RIO-ÁGUAS - FUNDAÇÃO
INSTITUTO DAS ÁGUAS DO
MUNICÍPIO DO RIO DE JANEIRO

**COMENTÁRIOS QUANTO AO MATERIAL DISPONIBILIZADO
PARA CONSULTA PÚBLICA
MODELO CONCESSÃO DO BNDES**

**Diretoria de Saneamento -
DIS**

JULHO - 2020

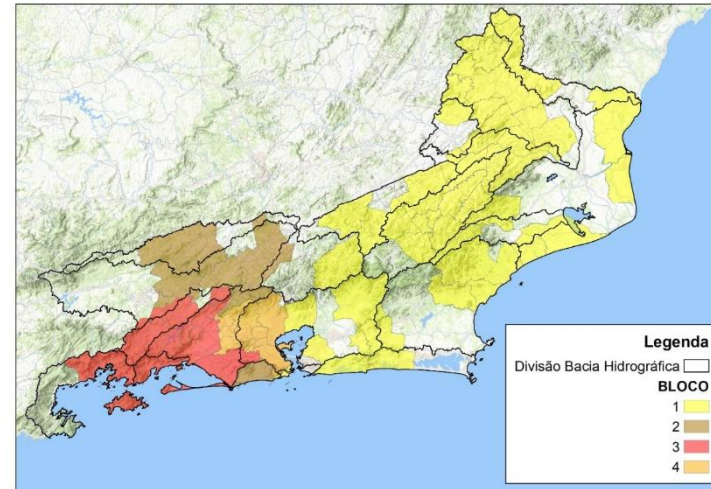
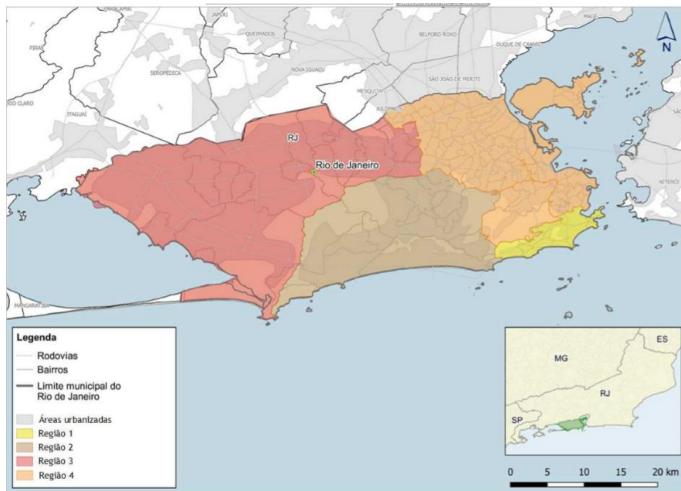
- O modelo proposto extrapola os limites do território municipal, abrangendo outros municípios, inclusive alguns fora da Região Metropolitana. É composto por 4 blocos distintos (**Fatia o MRJ em 4**) e não adota o conceito de Bacia Hidrográfica, exigido por legislação (Lei 11.445, art.19 e Lei 9.433 art. 8).

Região II – AP4 (marrom) + 7 Municípios e Região I – Zona Sul (amarelo) + 40 Municípios

Microbacias que esgotam para o oceano. Agrupadas com diversos municípios que não compõem a mesma macrobacia hidrográfica

Figura 9 – Mapa dos setores censitários considerados no cálculo populacional com cobertura de tratamento de esgoto sanitário.

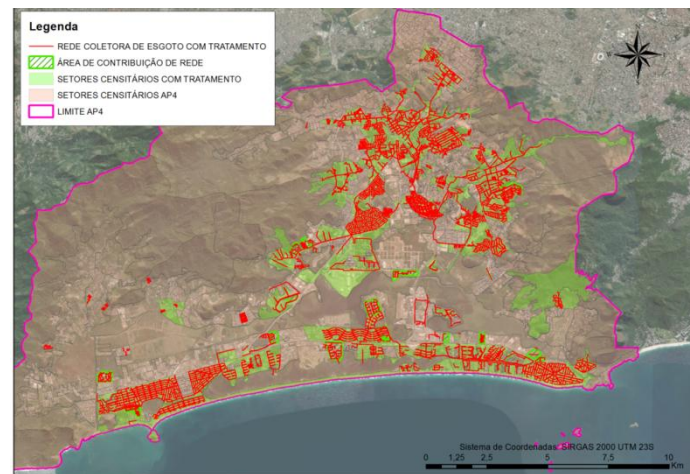
- É indicado existência de 70% de cobertura com tratamento, e um investimento necessário de aproximadamente R\$ 676 milhões (pág. 206 – Apêndice XV, exceto tempo seco) em sistema de esgotamento sanitário para a universalização.
- Foi feito uma análise do cadastro enviado, considerando que os troncos coletores ($\varnothing \geq 400\text{mm}$) estão íntegros e chegando na ETE, obtendo-se 46% da população com coleta e tratamento de esgotos;
 - No cadastro de esgotamento sanitário enviado pela AGENERSA (Ofício AGENERSA/SECEX 921/2019), foram observados mais de 400 pontos de descontinuidade na rede coletora. Isto significa que em todos estes pontos, os esgotos não estão sendo encaminhados para tratamento.
- Os investimentos propostos não condizem com a necessidade de aporte para a região
